Nábřeží řeky Svatky - Realizace protipovodňových opatření
města Brna – etapy VII a VIII (ORG 5344)

ZMĚNOVÝ LIST

ZL 66

SO 07.24 Přeložka VN – ochrana kabelů E.ON

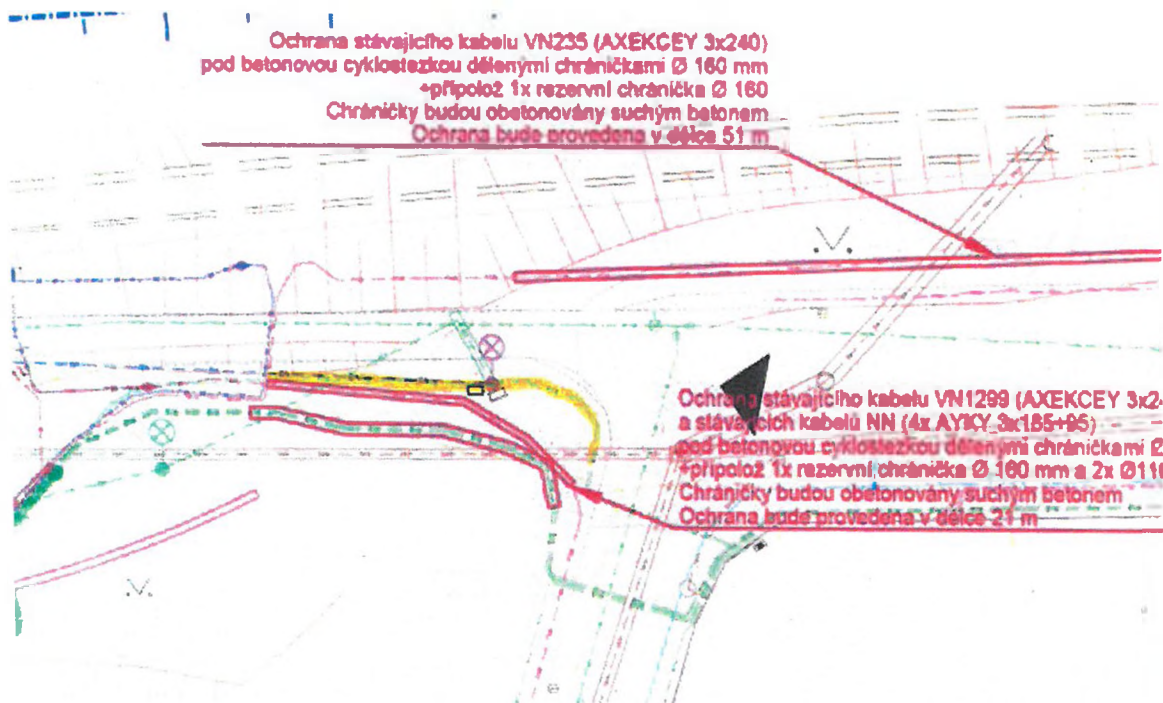
dnes jsem měl na stavbě nepříjemný rozhovor se zástupci EG.D, z jakého důvodu nemáme v rámci projektu ochrany elektrických kabelů zahrnuty i dva NN kabely vyznačené žlutou barvou viz níže, když povedou taky pod stezkou. Prosím tedy v co nejkratším možném čase o informaci, zda kabely doochránit nebo nikoliv. Momentálně se tam ty práce provádí, takže se to dá dodělat.

Do přílohy pro přehlednost přikládám i situaci z projektu elektoripřipojek pro hradidlové komory, která není součástí naší stavby PPO, ale je tam viditelná i trasa stezky.

Dohledával jsem k tomu nějaké podklady a prvotně se uvažovalo jen s ochranou kabelů VN. Následně (nejspíš na základě osobní/telefonické komunikace) přibyla i ochrana kabelů NN, které vedou u kabelu VN – ochranu ostatních kabelů NN jsem nedohledal.

Nicméně určitě by měly být také ochráněny (kvůli pohybu stavební techniky zejména při sníženém krytí z důvodu zhotovení konstrukčních vrstev stezky).

Za mě by měly být ochráněny.

Část : D.13 - PŘELOŽKY ELEKTRICKÝCH KABELŮ, 02 OCHRANA KABELŮ E.ON

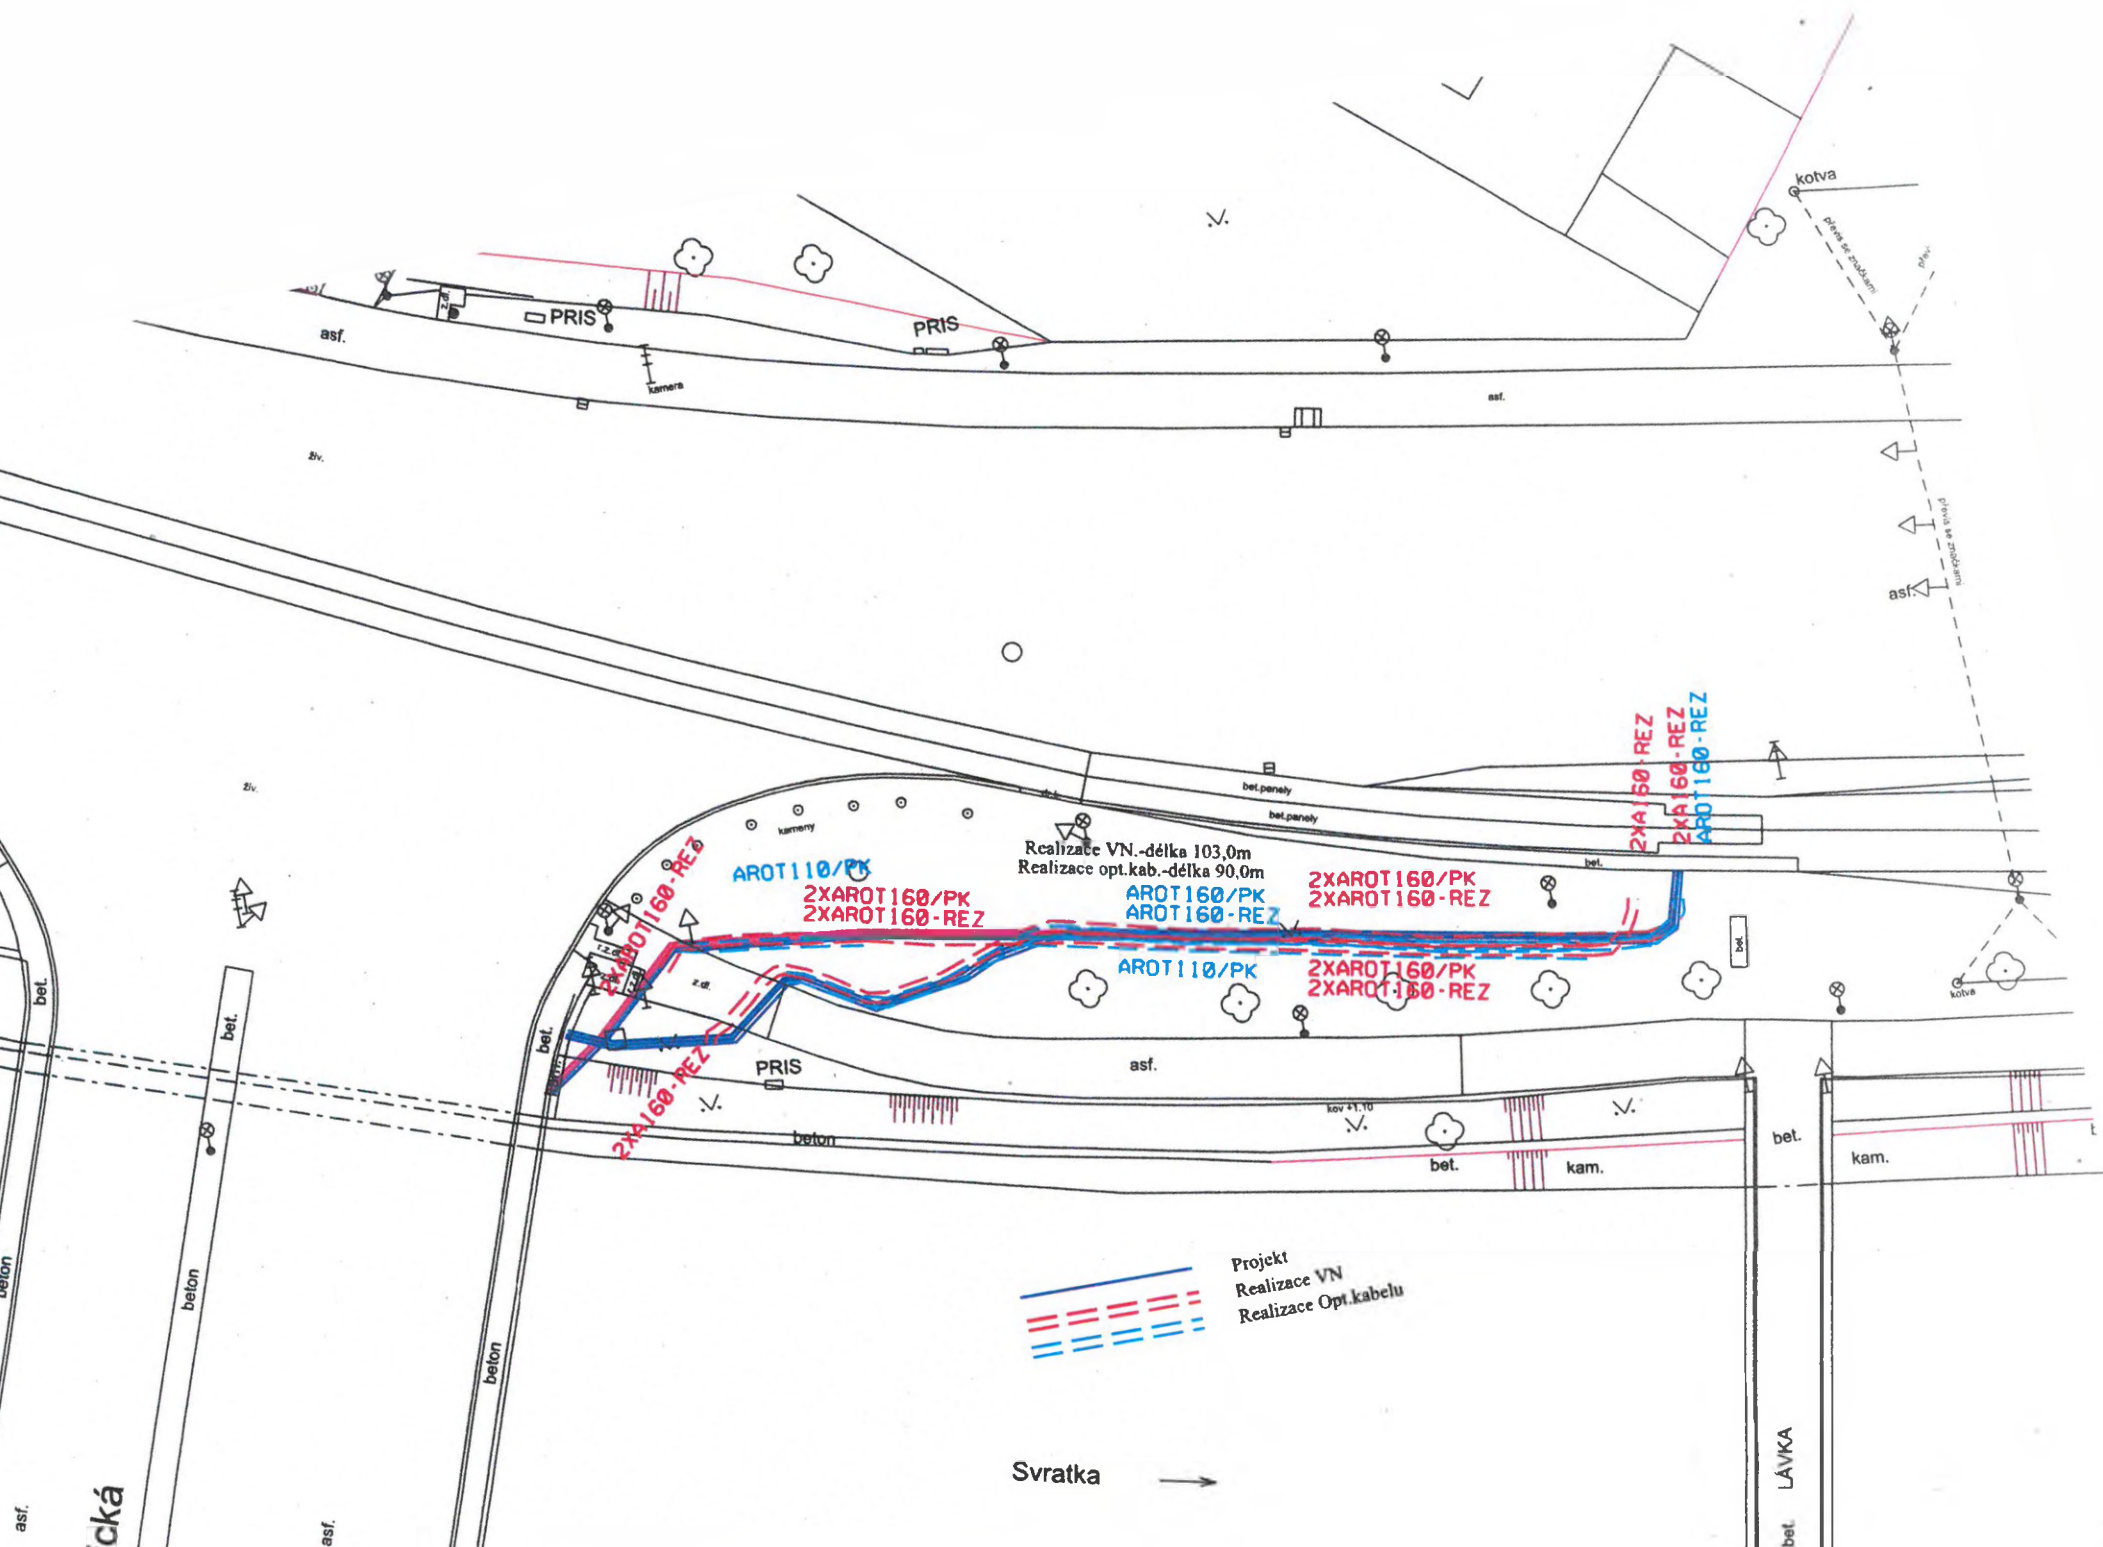
Na tomto úseku vznikl rozdíl mezi projektovanými pracemi a skutečně provedenými tím, bylo nutné založit jednu dělenou chráničku pr. 110mm pro ochranění samostatně vedoucího sdělovacího vedení EG.D. v délce 50m (viz. Vyjádření EG.D k vícepracím-úsek Heršpická x Poříčí, emailová korespondence). Toto je v rozpočtu v položce č. 16.

Na tomto úseku vznikl rozdíl mezi projektovanými pracemi a skutečně provedenými tím, že :

- 1) Při odkrytí zeminy bylo zjištěno dotčení další trasy vedení NN na rohu ul. Ludmily Konečné a Táborského nábreží (2 kabely NN). EG.D požadovalo ochranění i tohoto vedení standardním způsobem. Bylo tedy nutné odkryt vedení výkopem š. 80cm, hl. 120cm v délce 25m, vedení ochránit půlenými chráničkami pr. 110 (položka č. 16) a vedle nich založit 2 rezervní chráničky pr. 110mm (položka č. 15). Celkem tedy 50m půlených chrániček pr. 110 a 50m dvouplášťové chráničky 110mm (položka č. 14). Pro zakrytí vedení na potřebnou šířku rýhy (pro 80cm a délce 25m byly vedle sebe položeny 3 výstražné fólie (š. 34cm) o celkové délce 75m (položka č. 13). Odvezeno a uloženo na skládku bylo $6 \text{ m}^3 = 10,8$ (počítáno $1 \text{ m}^3 = 1,8 \text{ t}$) zeminy (položka č. 2). To odpovídá 30cm kabelové rýhy, kde se namísto zeminy chráničky obetonovaly. Chráničky se na obou stranách utěsnily pěnou = 8případů (položka č. 25 a 26).

- 2) Při odkrytí zeminy bylo zjištěno, že vedení VN1299 a NN na rohu ul. Ludmily Konečné a Táborského nábreží vedou v takové vzdálenosti od sebe, že nebude možné vedení ochránit v jednom výkopu. Bylo tedy nutné navíc, proti PD, odkryt vedení VN1299 výkopem š. 80cm, hl. 120cm v délce 21m (položka č. 8 a 22). Pro zakrytí vedení na potřebnou šířku rýhy (pro 80cm a délce 21m byly vedle sebe položeny 3 výstražné fólie (š. 34cm) o celkové délce 63m (položka č. 13). Odvezeno a uloženo na skládku bylo $5,04 \text{ m}^3 = 9,072 \text{ t}$ (počítáno $1 \text{ m}^3 = 1,8 \text{ t}$) zeminy (položka č. 2). To odpovídá 30cm kabelové rýhy, kde se namísto zeminy chráničky obetonovaly. Pro vedení NN byl proveden výkop v původním projektovaném rozsahu, vzhledem k jejich vzdálenosti od sebe a požadavku uložení rezervních chrániček vedle sebe a ne nad sebou ve dvou řadách.

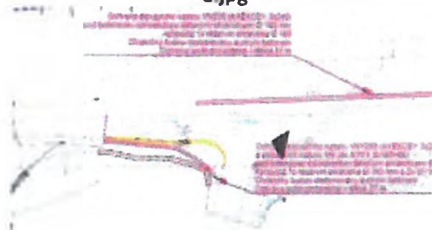
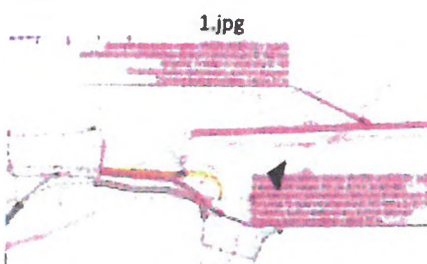
Zhotovitel upozorňuje AD na požadavek správce sítě e.gd na dodatečné doochránění dvou NN kabelů na ulici Táborského nábreží, které nejsou zahrnuty v PD. NN kabely vedou ve stejné trase s ostatními pod navrhovanou stezkou viz výkres v příloze (vyznačeno žlutě). Žádáme o stanovisko zda kabely doochránit či nikoliv.

Zhotovitel upozorňuje AD na požadavek správce sítě e.gd na dodatečné doochránění dvou NN kabelů na ulici Tábořského nábreží, které nejsou zahrnuty v PD. NN kabely vedou ve stejné trase s ostatními pod navrhovanou stezkou viz výkres v příloze (vyznačeno žlutě). Žádáme o stanovisko zda kabely doochránit či nikoliv.

S doochráněním NN kabelů v daném místě souhlasíme.
